Kiegészítő tájékoztatás - Mérnöki Létesítmények Divízió részére Püspökladány vasútállomás szociális épület vizes blokk karbantartása

A tárgyi munkára vonatkozóan a feltett kérdésekre az Üzemeltető az alábbi válaszokat adta:

„UF-MV/N” JELŰ VASBETON FÖDÉMPALLÓ

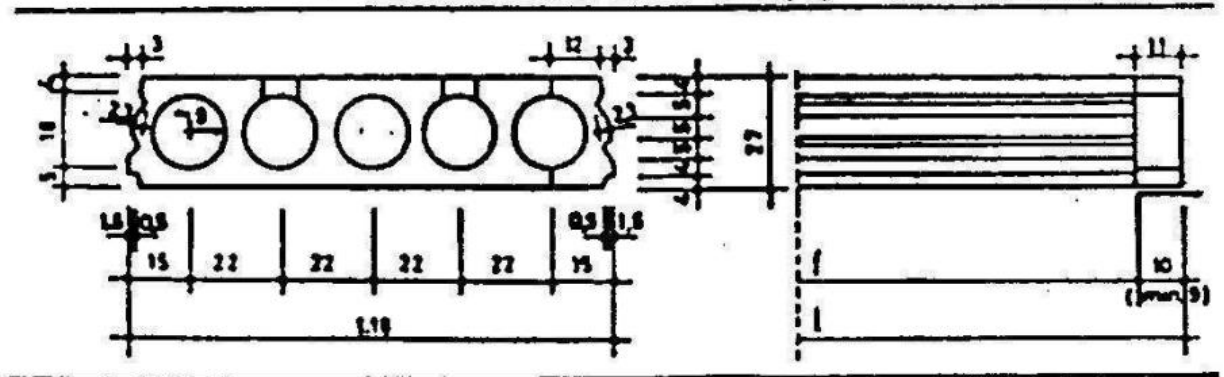
- Falazás/3. tétel födémáttörés - nem vasbeton lemezfödém található az épületben, hanem vasbeton pallófödém.

A jelenlegi lefolyók helyei nem ott vannak, ahol az kívánatos lenne sem a zuhanyállások szélességében, sem mélységében. A mélységi méreteket a födempallók üregkiosztásának megfelelően, lehetőség szerint a zuhanyállások középvonala felé, míg a szélességi pozícióját a zuhanyállások közepén kell kitűzni, ahol új födémáttöréseket kell létesíteni.

Az épületben nagy valószínűséggel UNIVÁZ UF-MV födempallók vannak beépítve, kiegészítve monolit mezőkkel (pince födémén beazonosíthatóak az elemszélek). A födém áttörések a lenti ábra szerint a körüregek tengelyében engedélyezettek. A függőleges bordák helyén vannak a feszítő vasbetétek elhelyezve, ezért ott megfűrni TILOS a szerkezetet.
